Fietseling Oostende

Melding kruispunt Oudenburgsesteenweg - Biekorfstraat

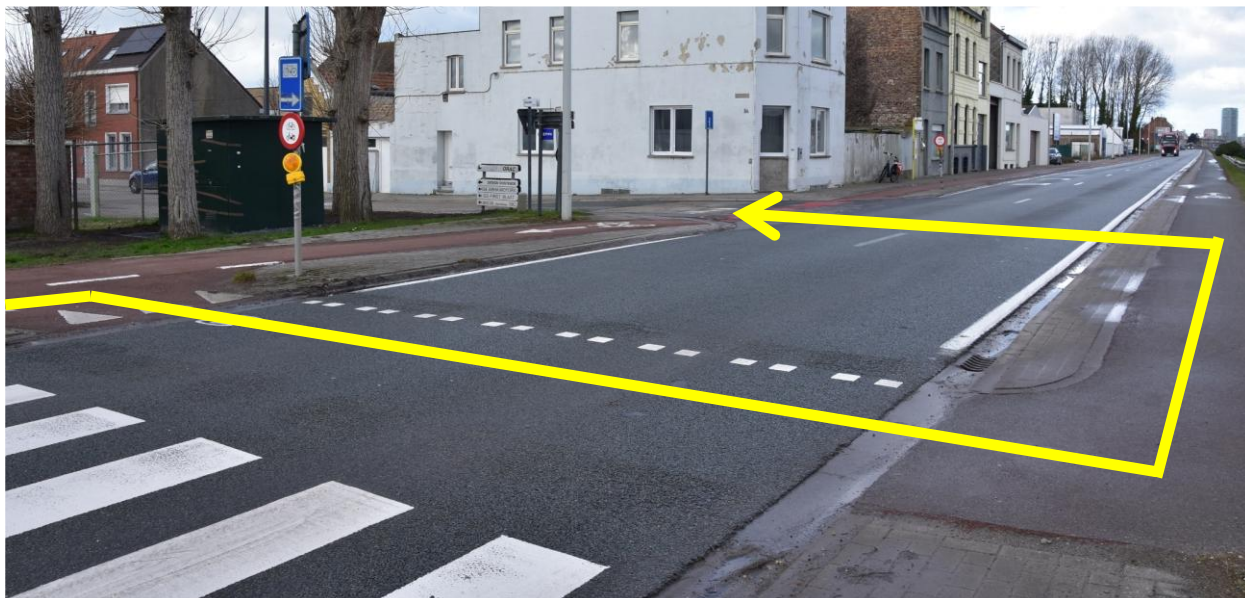
We stellen vast dat fietser komende van Plassendale die in de Biekorfstraat moeten zijn tweemaal zinloos voor enkele meter de gevaarlijke Oudenburgsesteenweg moeten oversteken.

Werkgroep Fietseling vraagt voor deze gevaarlijke situatie een oplossing te zoeken.

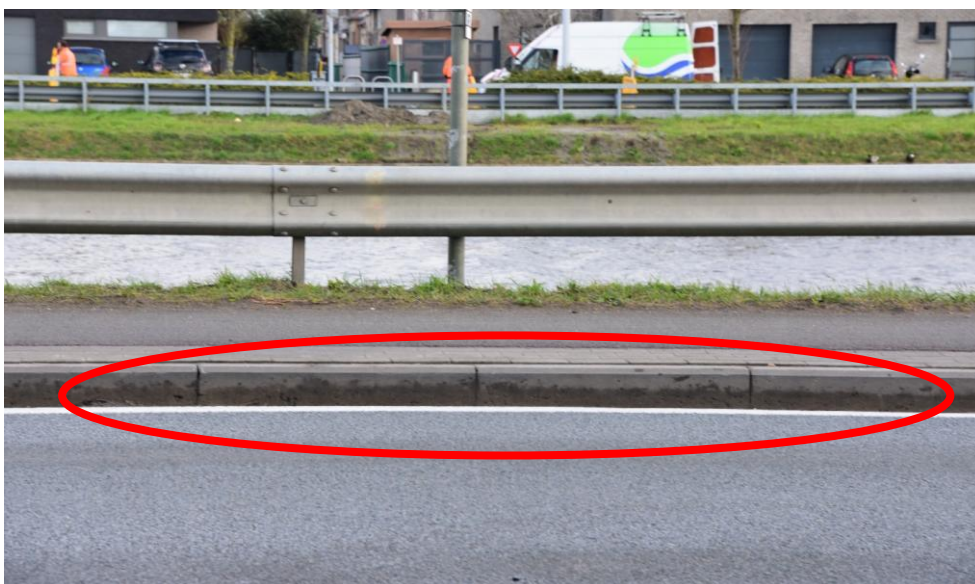
Rij je richting Prins Albertlaan, moet je juist voor de Biekorfstraat de Oudenburgsesteenweg oversteken.
Verkeersbord C9 – C11 verbiedt de fietser verder door te rijden.

Fietsers die naar de Biekorfstraat willen rijden moeten volgens het verkeersreglement de Oudenburgsesteenweg 2 maal over een afstand van 5 meter oversteken.

De hoge boordsteen is zeker niet ideaal om hier af te rijden.
